Concerne : SAINT-JOSSE-TEN-NOODE. Jardin botanique.
Restauration de l'enveloppe extérieure - remplacement des verrières.
Avis conforme (Dossier traité par Mme Fr. Boelens – D.M.S.)

En réponse à votre demande du 13/04/2018, nous vous communiquons ***l'avis conforme favorable sous réserves*** formulé par notre Assemblée en sa séance du 18/4/2018.

L'objet de la présente concerne la restauration de l'enveloppe extérieure et le remplacement des verrières du bâtiment du Jardin Botanique dont l'enveloppe extérieure est protégée par le classement du site.

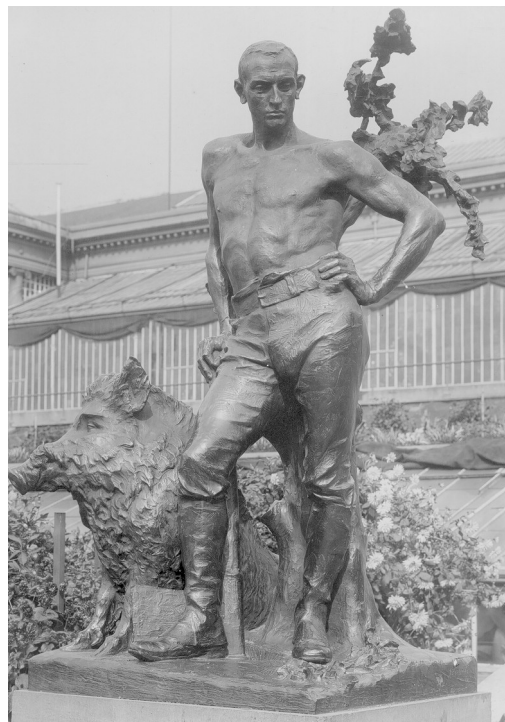
- 1) **Divisions horizontales et type de verre**

De nombreux clichés d'archives livrent des vues générales ou panoramiques du bâtiment. Elles ne sont toutefois pas assez précises et n'ont pas été datées avec suffisamment de certitude pour permettre une reconstitution sans aucune équivoque de l'évolution des changements des carreaux au sein des verrières. Seule généralité à notre connaissance, la surface des verres a augmenté au fil du temps partant *grosso modo* de petits carreaux de 30 cm x 30 cm à des feuilles atteignant 3 m de hauteur aujourd'hui. Toutefois, les petits verres ont pu être assemblés différemment selon les parties du bâtiment induisant de ce fait des perceptions différentes : ainsi, les verres de la rotonde apparaissent le plus souvent avec de petits verres assemblés grâce à des structures métalliques (plombs ou petits fers T) ou en bois, assez fines mais suffisamment présentes pour qu'elles forment une sorte de grillage / quadrillage bien marqué et discernable. Il en va différemment pour les verres des serres corridors qui auraient pu être assemblés plus simplement, l'un derrière l'autre par l'intermédiaire de crochets offrant alors l'impression d'une feuille de verre entière sur toute la hauteur de la façade.

Ainsi, sur plusieurs clichés d'archives (voir les clichés de l'IRPA de 1913) correspondant à l'époque de référence retenue, les serres corridors, les orangeries et le portique d'entrée paraissent munis de verres d'un seul tenant en hauteur tandis qu'au niveau de la rotonde, l'effet est différent présentant des facettes (comme sur un diamant). Était-ce une volonté délibérée de différencier la rotonde (dont la forme courbe impliquait un traitement particulier) des autres serres (planes) ? Était-ce juste le résultat de campagnes de remplacement ne se chevauchant pas complètement ? Était-ce une volonté liée à la fonction abritée derrière les verrières ? Mais, sur d'autres photos, comme celle-ci-dessus de l'IRPA datée de 1917-1918 et référant à l'époque choisie, il apparaît clairement que toutes les verrières étaient munies de petits verres.

Pour répondre à la demande de la CRMS (formulée dans son 3^{ème} avis de principe) de réévaluer la possibilité de restituer des divisions horizontales, conformément à la situation « ca 1890 », le projet propose l'application, sur les verres de grande dimension, de baguettes en aluminium rappliquées sur les vitrages de la rotonde, des orangeries et du portique afin de restituer la perception de petits verres. Rien n'est prévu au niveau des serres qui seraient munies de grandes feuilles de verre, sans division factice.

La CRMS comprend les exigences actuelles, techniques et fonctionnelles (isolation thermique, phonique, résistance à l'intrusion), qui ont motivé la proposition de mise en œuvre d'une feuille de verre unique de grande dimension entre éléments verticaux. Cette option rencontre beaucoup plus facilement les impératifs du projet, d'autant justifiés qu'il ne s'agit plus de serres mais d'un bâtiment à vocation culturelle. **Mais, la solution consistant à recréer les divisions horizontales de « 1890 » en rappliquant des baguettes en aluminium sur les vitrages n'est pas satisfaisante sur le plan patrimonial, tant d'un point de vue esthétique et de perception, que parce qu'elle n'a aucune légitimité constructive. La CRMS y est fermement défavorable et demande d'y renoncer.**

Vu les impératifs du projet et parce que la solution de divisions horizontales proposée n'est pas satisfaisante, la CRMS n'est pas opposée à l'abandon des divisions horizontales. Mais elle craint toutefois que cela, combiné à l'utilisation d'un verre float classique de production industrielle, conduise à la banalisation des verrières et à une perception trop « lisse » et sans « animation » des façades avec reflet unique. Les divisions horizontales correspondaient aux techniques/technologiques propres à l'époque et étaient étroitement liées à l'affectation initiale des serres (ventilation naturelle), certes. Mais elles participaient aussi activement à la typologie des serres et à l'animation de leurs façades (variétés et inclinaison différenciée et « aléatoire » des petits carreaux).

Pour y remédier, la CRMS demande de mettre en œuvre, un verre capable de rendre un rendu animé à la façade, comme c'était le cas avec les irrégularités du verre soufflé ou étiré caractéristique de l'époque de référence. Il s'agit d'un point déterminant dans la réussite du projet puisqu'il s'agit d'une façade presque entièrement vitrée, dont le développement mesure près de 150 m de long et que d'un point de vue historique, la typologie des serres est étroitement liée au travail et au type de verres utilisés. Estimant qu'un simple float ne permettra pas ce

rendu, la CRMS demande d'étudier, pour briser le reflet unique, des verres étirés extra-clairs et de soumettre différents types à la DMS en cours de chantier, dans le prototype (voir ci-infra).

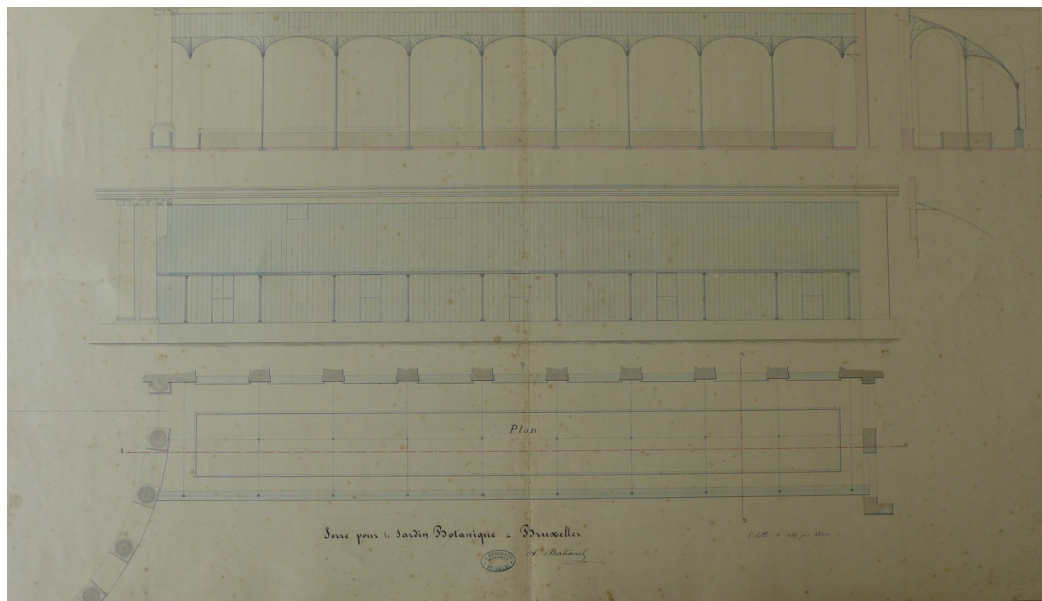
La CRMS comprend les motivations structurelles pour le dédoublement de la barlotière originelle mais craint toutefois que l'option proposée n'influe trop fortement sur la perception du bâtiment parce que la position du pan vitré recule sensiblement mais surtout à cause de l'intégration d'une nouvelle profondeur dans les plans de lecture (doublement des barlotières et capotage de la nouvelle barlotière du côté extérieur). Un épaissement des deux seules divisions horizontales conservées aboutirait à une forme d' « exagération » de la situation d'origine.

Favorable à la solution de conservation de la barlotière existante à titre de témoin, la CRMS demande donc d'affiner le détail des nouveaux profilés dans un plus grand respect de la géométrie générale de la situation de référence. La largeur et la forme des profilés, jouant un rôle crucial dans la lecture de la façade, la CRMS insiste en effet sur la nécessité d'affiner la recherche de profilés adéquats et de revoir le détail du capotage extérieur des barlotières pour que les éléments se rapprochent plus finement des largeurs vues de la situation de référence : 35mm (+ épaisseur des

mastics?). Elle demande de soumettre les recherches à l'approbation de la DMS et d'en arbitrer les choix sur base de la réalisation du prototype.

Au niveau des serres corridors, deux nouvelles barlotières de 3,5 cm de hauteur et de 5 cm de profondeur seraient placées derrière les verres (côté intérieur sur les colonnettes). Celles-ci correspondent à la situation donnée par l'état de référence n°2. La présence de ces barlotières est attestée par des traces sur les colonnettes en fonte. **Dès lors, la CRMS ne formule pas de remarques particulières.**
